RENESAS TECHNICAL UPDATE

製品分類	MPU&MCU	発行番号	TN-16C-A159A/J	Rev.	第1版
題名	タイマ S IC/OC ベースタイマ割り込みに関する使用上の注意事項		情報分類	技術情報	
適用製品	M16C/28 グループ M16C/29 グループ	対象ロット等	—	関連資料

図1 ベースタイマリセット直後のベースタイマオーバーフロー要求発生タイミング

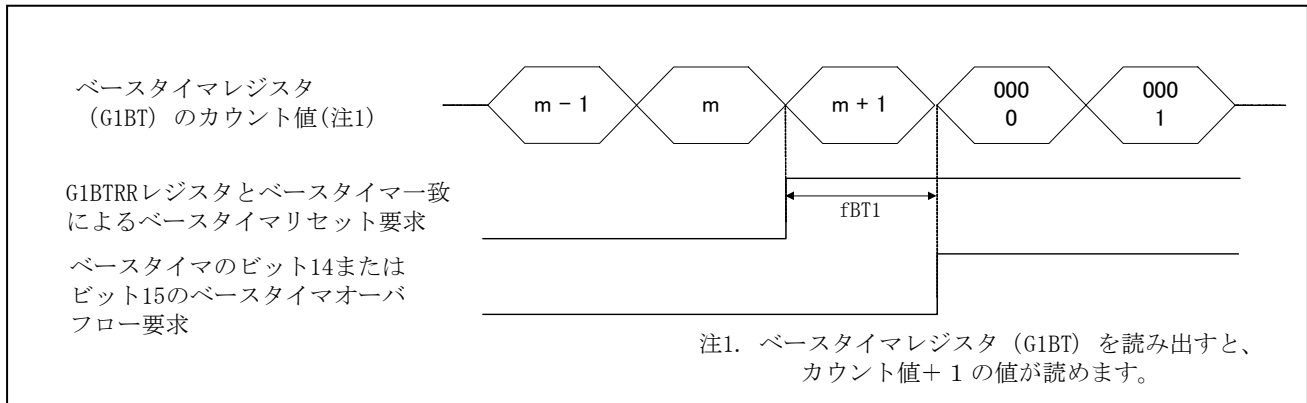
G1BCR0 レジスタの RST4 ビットが“1”（G1BTRR レジスタとベースタイマが一致したとき、ベースタイマリセットする）の場合、表1の組み合わせで使用すると、ベースタイマリセットのタイミングで IC/OC ベースタイマ割り込み要求が2回発生します。

2回目の IC/OC ベースタイマ割り込み要求が発生する原因は、ベースタイマリセット直後に、ベースタイマオーバーフロー要求が発生するためです。ベースタイマオーバーフロー要求は、ベースタイマリセットからカウントソース (fBT1) の1サイクル後に発生します。

ベースタイマリセットのタイミングで、IC/OC ベースタイマ割り込み処理を1回のみ実行するには下記のいずれかの対応を行ってください。

- (1) RST4 ビットを“1”にするならば G1BTRR レジスタの設定値を、表1の組み合わせの設定にならないようにしてください。
- (2) ベースタイマリセットの要因を、RST4 ビットを“1”（G1BTRR レジスタとベースタイマが一致したとき、ベースタイマリセットする）でなく、RST1 ビットを“1”（G1P00 レジスタとベースタイマが一致したとき、ベースタイマリセットする）にしてください。
